KELIŲ SAUGUMO AUDITO ATASKAITA

Temos pavadinimas: **KRAŠTO KELIO NR. 119 MOLĖTAI–ANYKŠČIAI RUOŽO NUO 28,169 KM IKI 36,056 KM REKONSTRAVIMO PROJEKTO KELIŲ SAUGUMO AUDITAS**

Projekto pavadinimas: Krašto kelio Nr. 119 Molėtai–Anykščiai ruožo nuo 28,169 km iki 36,056 km rekonstravimo techninis darbo projektas.

Kelių saugumo audito etapas: projekto rengimo.

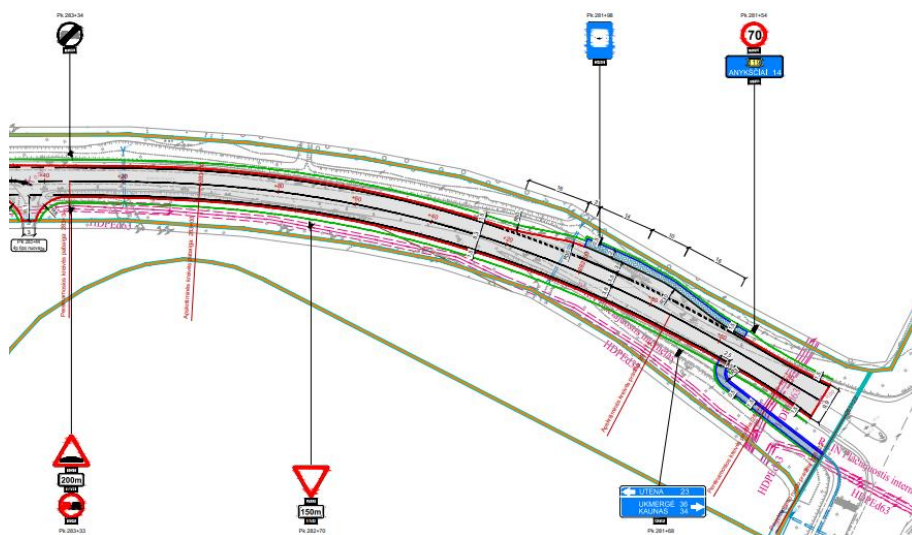
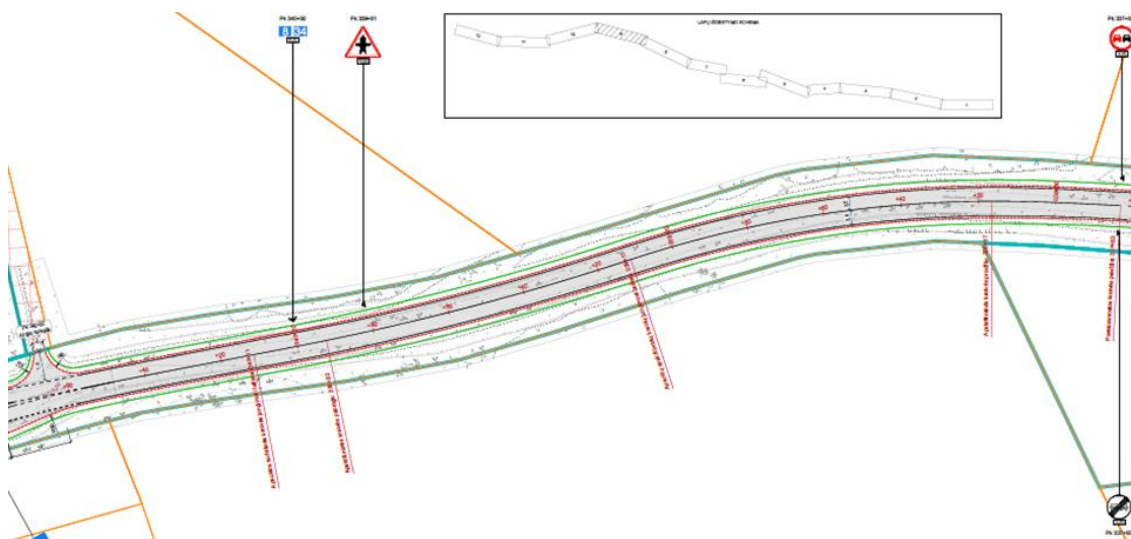
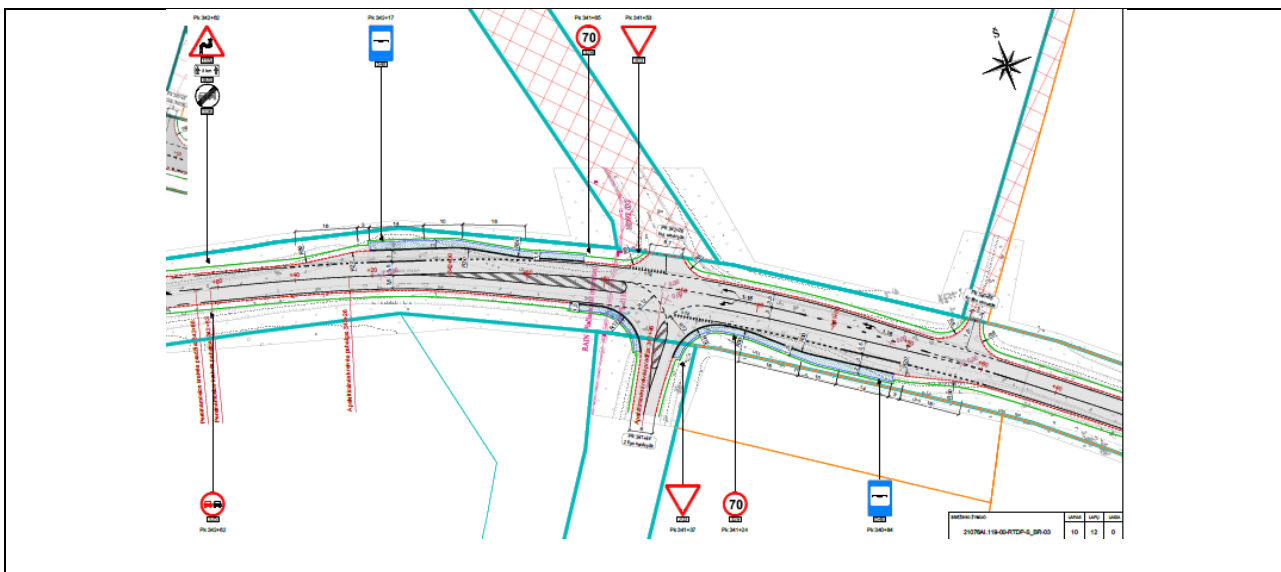
kai kuriose audituojamo kelio ruožo vietose riboto matomumo kreivėse numatyta transporto priemonių lenkimą apriboti tik horizontaliuoju ženklinimu nenumatant kelio ženklų.

- nuo projektuojamo kelio ruožo pradžios iki Pk 283+34 transporto priemonių vairuotojams, važiuojantiems kryptimi Molėtai – Anykščiai;

- nuo Pk 337+83 iki Pk 342+62 (abiem kryptimis važiuojantiems transporto priemonių vairuotojams skirtingame kelio ruože).

tam tikrose vietose ribojant transporto priemonių lenkimą tik horizontaliuoju ženklinimu lenkimo ribojimas gali būti neveiksmingas, nes ženklinimas gali nesimatyti esant blogoms meteorologinėms sąlygoms, pavyzdžiui apsnigus, arba nusidėvėjus ženklinimui. Todėl transporto priemonėms susidūrus tikėtinos skaudžios eismo įvykių pasekmės.

siūlome trūkstamosiose vietose transporto priemonių vairuotojus apie ribojamą lenkimą informuoti papildomai įrengiant kelio ženklus Nr. 325 „Lenkti draudžiama“.

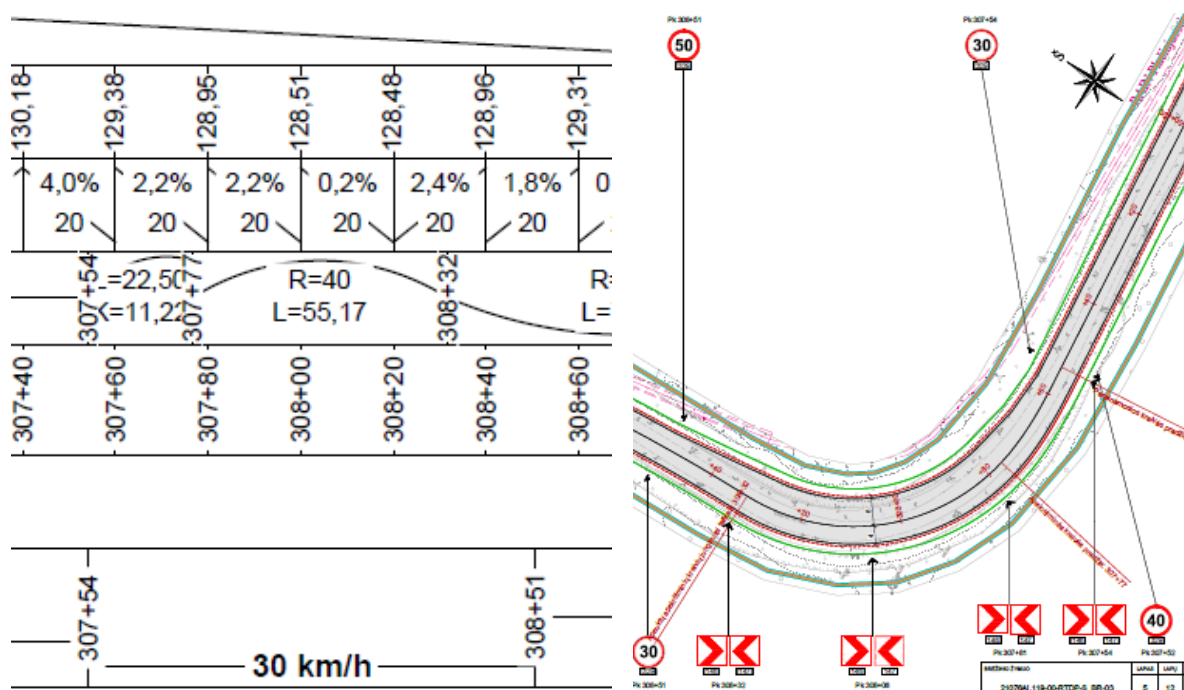
Vieta: Pk 307+77 – Pk 308+32 nesaugi horizontalioji kreivė.

nesaugi kelio trasa dėl per mažo horizontaliosios kreivės spindulio ir per didelio leistino važiavimo greičio. Numatant leistiną greitį 30 km/h, minimalus horizontaliosios kreivės spindulys turi būti $R=50$ m, o numatytas $R=40$ m.

dėl projektuojamos kelio trastos galimos prastos eismo sąlygos, t. y. dėl per mažo horizontaliosios kreivės spindulio ir per didelio numatyto leistino greičio galimas transporto priemonės nesuvaldymas.

- **siūlome** didinti horizontaliosios kreivės spindulį. Jei padidinti horizontaliosios kreivės spindulio nėra galimybės, **siūlome** didinti viražo nuolydį.
- **siūlome** projektiniuose sprendiniuose nurodyti kiekvienos kreivės viražo nuolydį bei įsitikinti, kad parinkti kreivės spinduliai ir viražai užtikrins saugias važiavimo sąlygas prie numatyto važiavimo greičio.

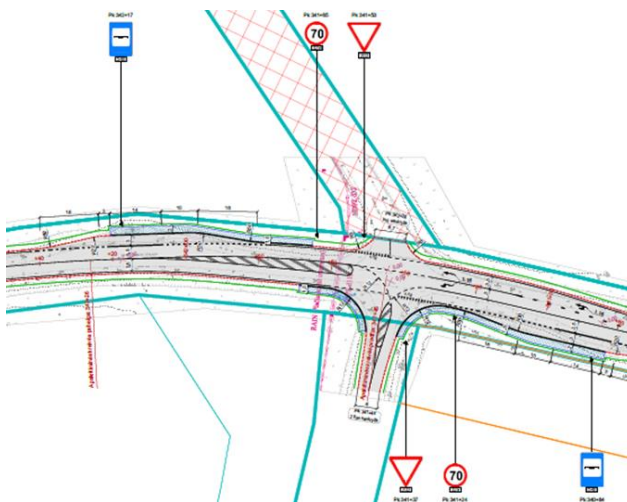
užmiestyje šalutiniuose keliuose transporto priemonių vairuotojai nėra iš anksto įspėjami apie susikirtimą su pagrindiniu keliu.

iš anksto neįspėjus transporto priemonių vairuotojų apie artėjimą prie sankryžos tikėtinas mažesnis jų budrumas, todėl į sankryžą gali įvažiuoti dideliu greičiu.

siekiant iš anksto transporto priemonių vairuotojus įspėti apie susikirtimą su pagrindiniu keliu, šalutiniuose keliuose **siūlome** įrengiamą kelio ženklą Nr. 203 „Duoti kelią“ pakartoti 150–300 m atstumu nuo sankryžos. Su kelio ženklu kartu reikia įrengti papildomą lentelę Nr. 801 „Atstumas iki objekto“.

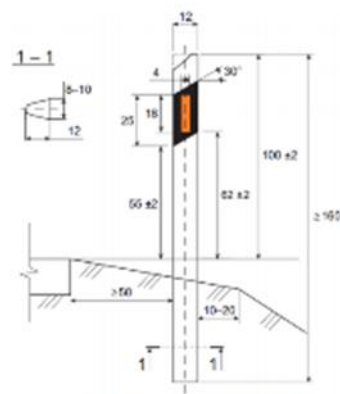
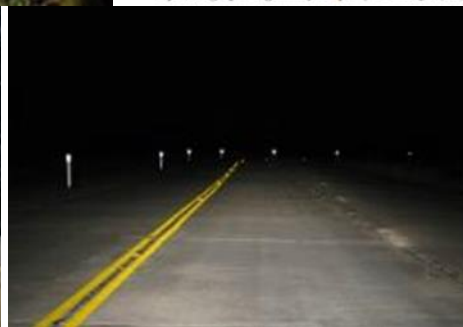
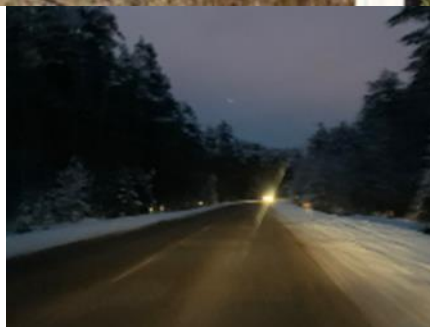
visame projektuojamame kelyje nėra numatomi signaliniai stulpeliai.

projektuojamame kelyje nenumatant signalinių stulpelių, tamsiu paros metu ar esant blogoms meteorologinėms sąlygoms, transporto priemonių vairuotojams gali būti sudėtinga laiku pastebėti važiuojamosios dalies trajektorijos pokyčius, sankryžas, nuvažas, vietas ties pralaidomis ir pan.

siūlome reikiamose vietose (horizontaliosiose kreivėse ir jų prieigose, sankryžose, nuvažose, ties pralaidomis ir pan.) numatyti signalinius stulpelius su atšvaitais.

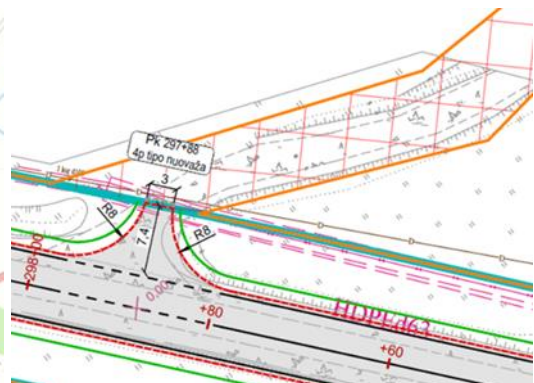
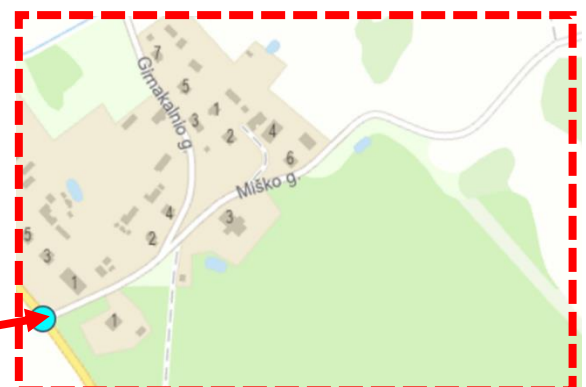
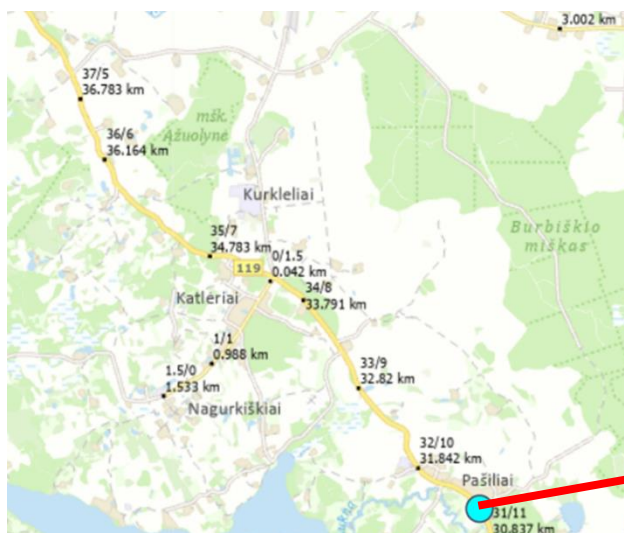
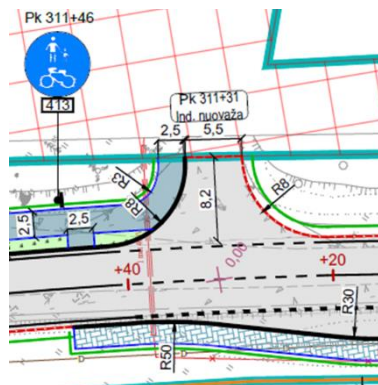
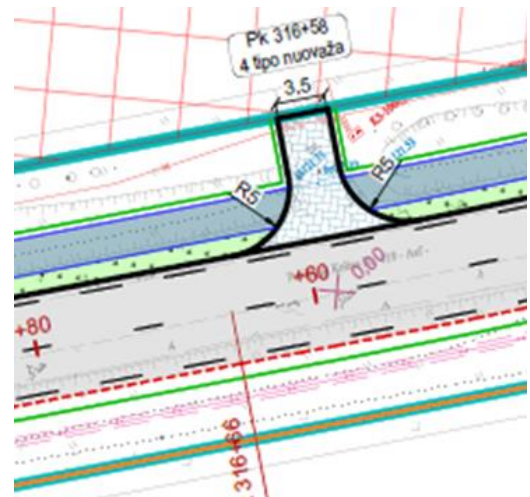
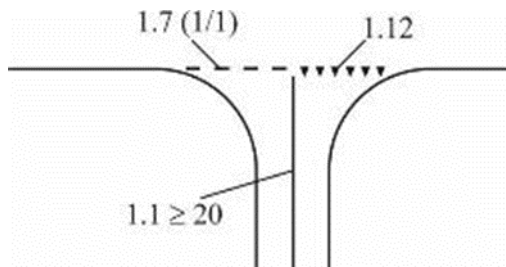
kai kurios projekte numatomos nuvažos turi būti numatomos kaip sankryžos, kadangi keliai turi jungtį su kitomis teritorijomis ir keliais.

- Pk 297+88;

- Pk 311+31;

– *Pk 316+58;*

– *Pk 350+90;*

- pagrindiniu keliu važiuojantys transporto priemonių vairuotojai nebus iš anksto įspėjami, kad artėja prie sankryžos iš kurios gali netikėtai išsukti kita transporto priemonė;
- šalutiniame kelyje nenumačius kelio ženklo Nr. 203, kai kuriais atvejais transporto priemonių vairuotojai gali nesuprasti, kieno pirmumas yra sankryžoje. Šalutiniame kelyje iš anksto neišpėjus transporto priemonių vairuotojų apie artėjimą prie sankryžos tikėtinas mažesnis jų budrumas, todėl į sankryžą gali įvažiuoti dideliu greičiu.

- ne gyvenvietėje esančių sankryžų šalutiniuose keliuose numatyti pirmumo kelio ženklą Nr. 203 „Duoti kelią“, o 150–300 m atstumu nuo sankryžos jį pakartoti su papildoma lentele Nr. 801 „Atstumas iki objekto“. Pagrindiniuose keliuose numatyti įspėjamuosius kelio ženklus Nr. 108 – Nr. 110;
- gyvenvietėje esančių sankryžų šalutiniuose keliuose numatyti pirmumo kelio ženklą Nr. 203 „Duoti kelią“, o pagrindiniame kelyje numatyti kelio ženklus Nr. 201 „Pagrindinis kelias“;
- sankryžas projektuoti tinkamų geometrinių parametrų;
- sankryžų šalutinius kelius paženklinti horizontaliuoju ženklinimu.

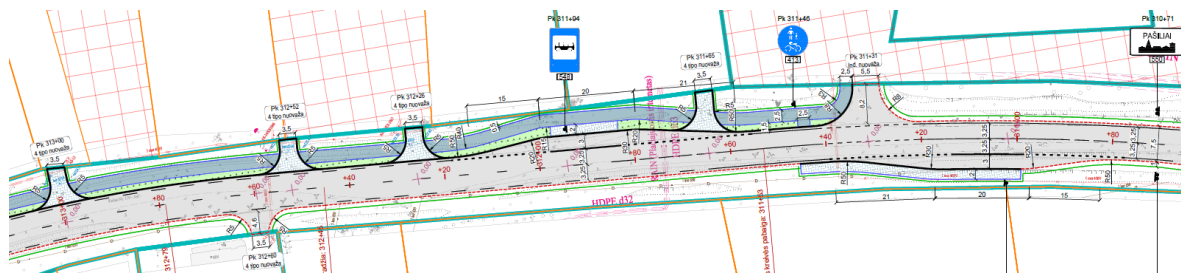
Pašilių gyvenvietėje projektuojamas pėsčiųjų ir dviračių takas, tačiau nenumatoma įrengti apšvietimo.

nenumačius apšvietimo, tamsiu paros metu arba esant prastoms meteorologinėms sąlygoms projektuojamu pėsčiųjų ir dviračių taku judėti bus nesaugu ir nejauku. Taip pat gyvenvietėje nenumačius apšvietimo transporto priemonių vairuotojams bus prasčiau matomi pažeidžiami eismo dalyviai, netikėtai kertantys važiuojamąją dalį.

siūlome Pašilių gyvenvietės ribose numatyti apšvietimą.

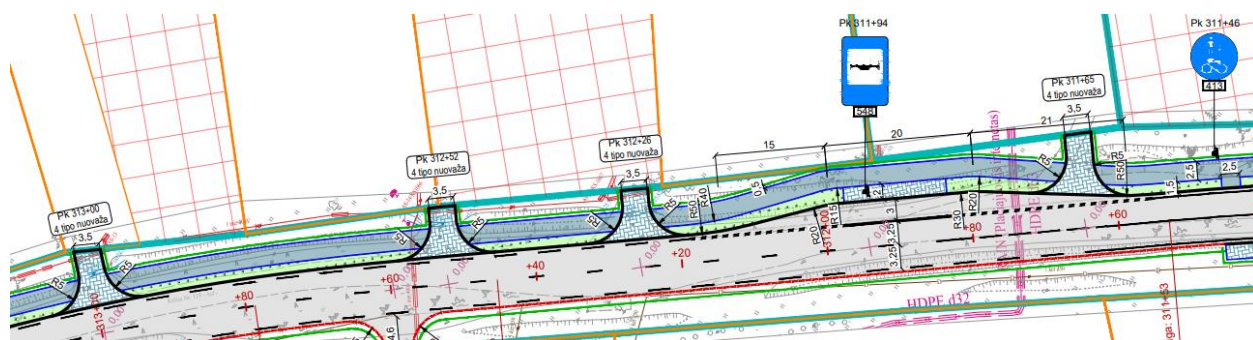
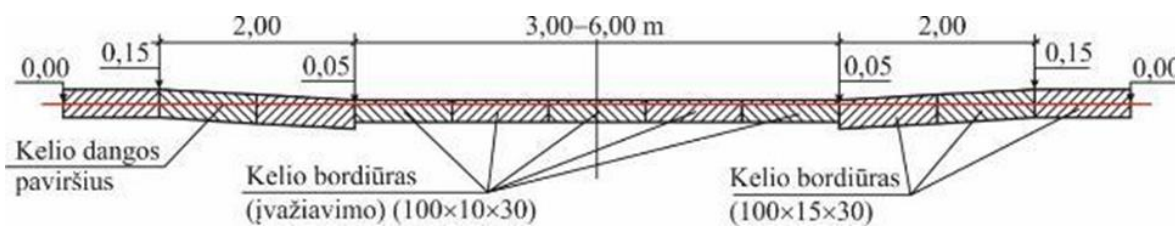
takas ties nuovažomis yra numatytas nuleistas iki važiuojamosios dalies lygio.

transporto priemonių vairuotojai į nuovažą gali įvažiuoti didesniu greičiu, nepristabdę, todėl didesnė užvažiuavimo ant pažeidžiamų eismo dalyvių rizika.

siūlome pėsčiųjų ir dviračių taką numatyti nenuleistą iki važiuojamosios dalies lygio.

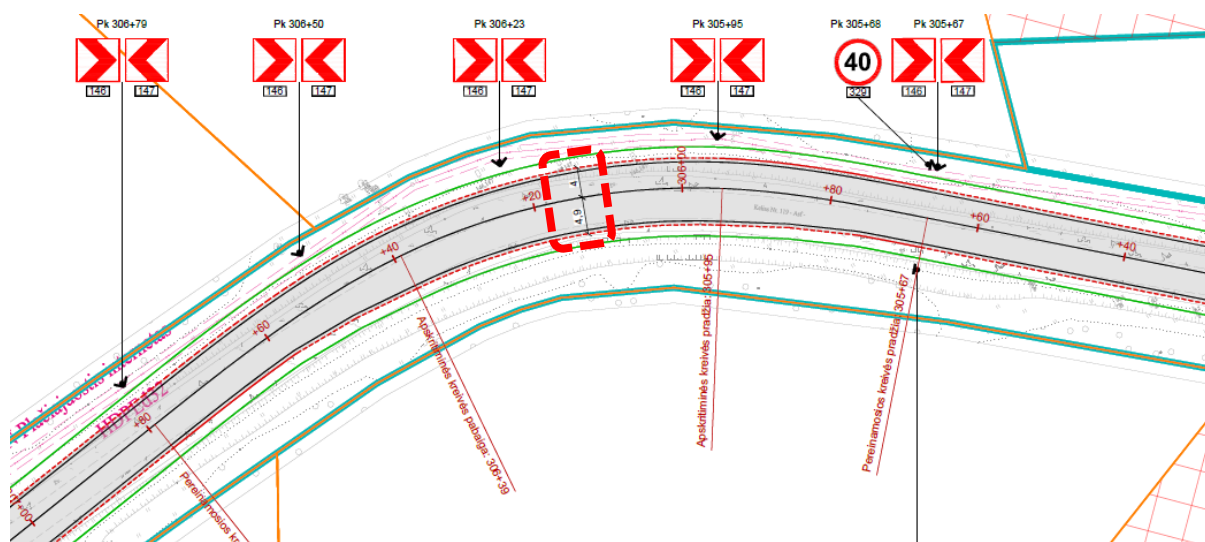
horizontaliose kreivėse ties praplatinimu numatomos ne vienodo pločio eismo juostos.

kreivė važiuojančios transporto priemonės, ypač sunkiojo transporto priemonės, gali išvažiuoti į priešpriešinę eismo juostą, todėl galimi transporto priemonių susidūrimai.

horizontaliose kreivėse ties praplatinimais **siūlome** eismo juostas numatyti vienodo pločio.

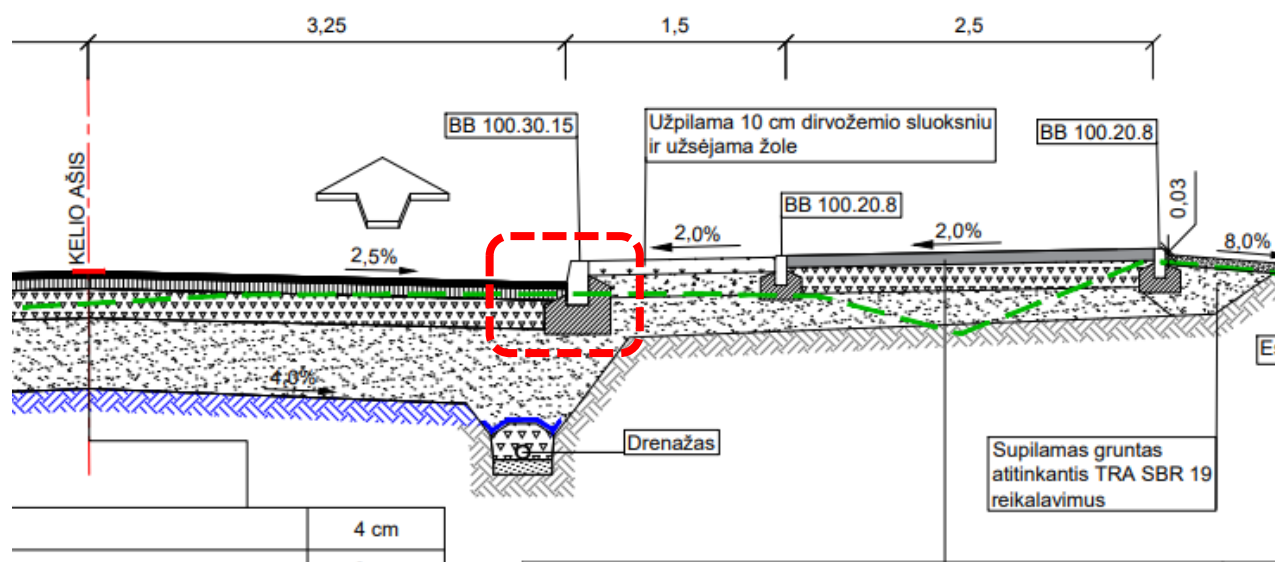
iš pateiktų projektinių sprendinių nėra aišku, ar bus numatyti tinkami paviršinio (lietaus) vandens nuleidimo sprendiniai.

esant slidžiai kelio dangai, ypač apledėjus, galimi eismo įvykiai dėl transporto priemonės nesuvaldymo.

siūlome numatyti tinkamus paviršinio (lietaus) vandens nuleidimo sprendinius bei juos pavaizduoti susisiekimio dalyje.

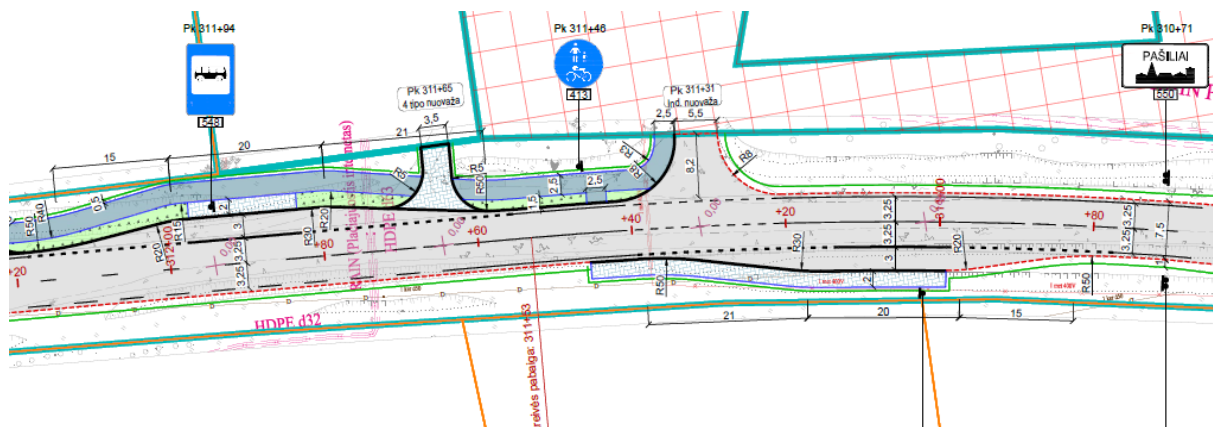
maršrutinio transporto stotelės numatomos be pavylyonų.

ties maršrutinio transporto stotele nenumačius paviljono nebus užtikrinamos patogios ir saugios pažeidžiamų eismo dalyvių sąlygos.

nesant galimybės pavidijimo įrengti įprastoje vietoje, **siūlome** laukimo pavidijimą numatyti greta stotelės.
